改善箇所説明図

エンジンルーム内配線

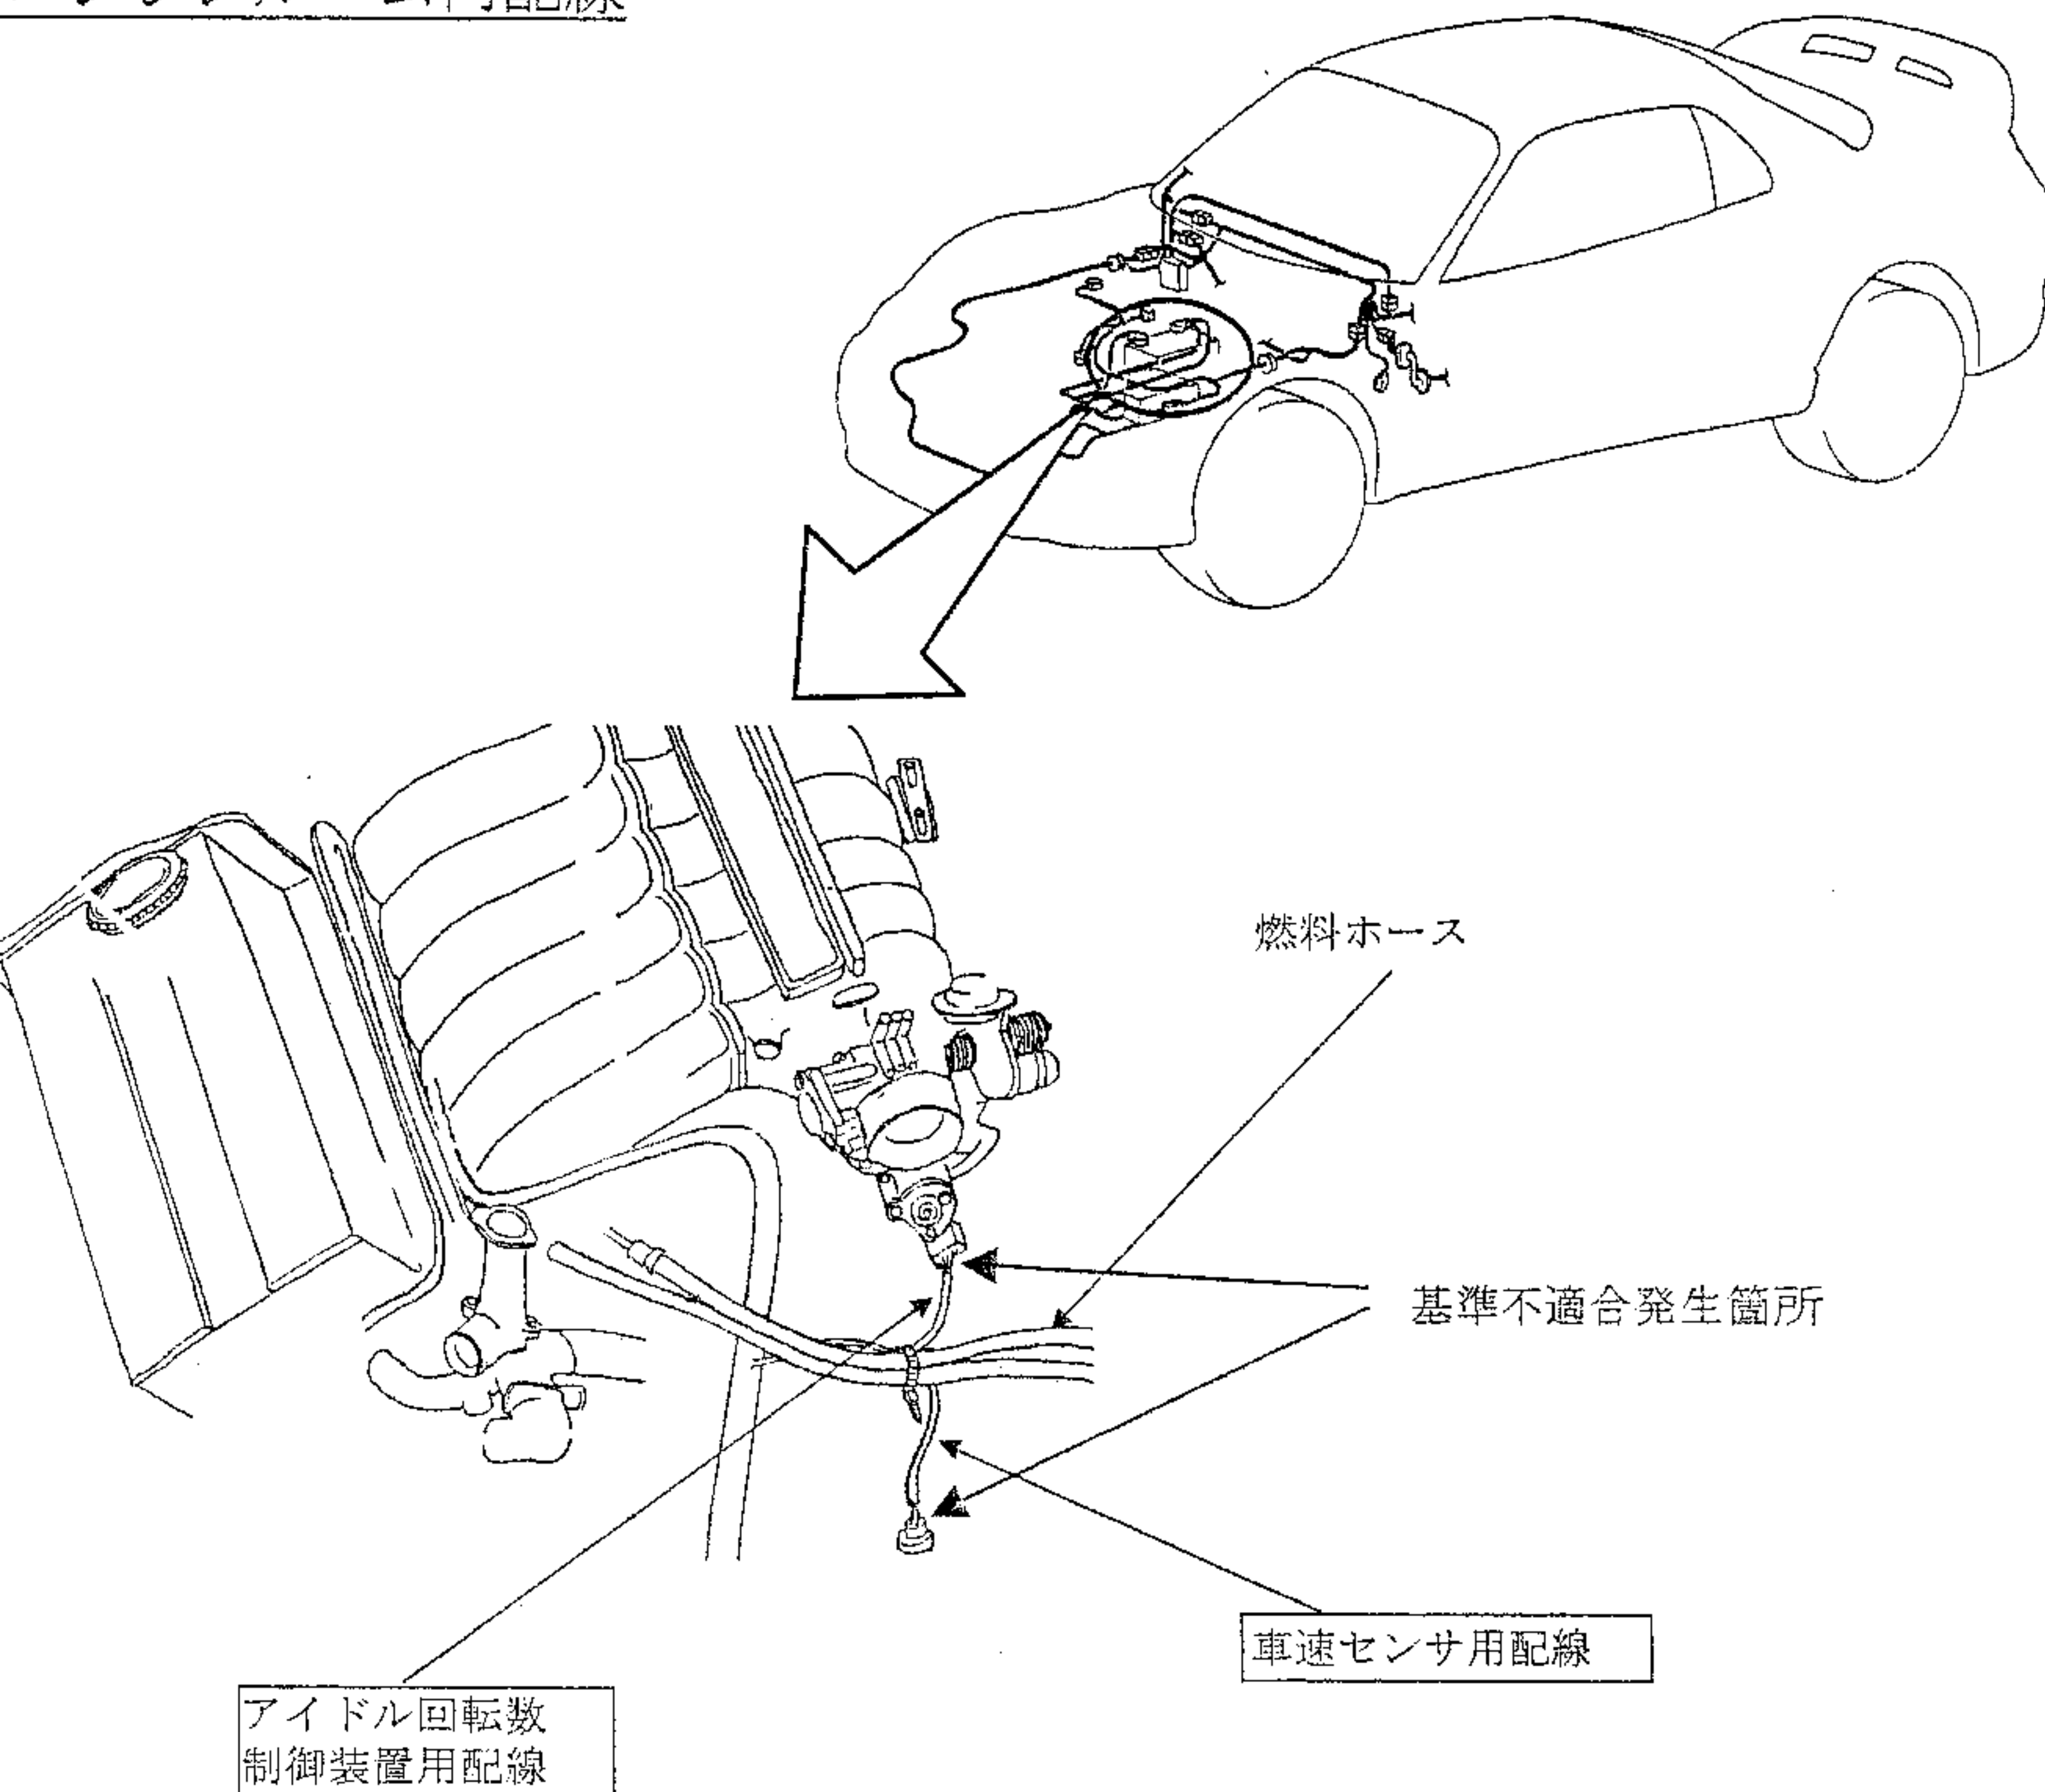
エンジンルーム内の車速センサ用配線およびアイドル回転数制御装置用配線の固定方法が不適切なものがあり、走行中のエンジンの挙動により配線が引っ張られる。そのため、最悪の場合、配線が断線し、速度計指示不良またはアイドル不調となるおそれがある。

全車両、エンジンルーム内配線の固定方法を変更する。

なお、配線を点検し、損傷している場合には、修理可能なものは修正し、修正不可能なものは新品と交換する。
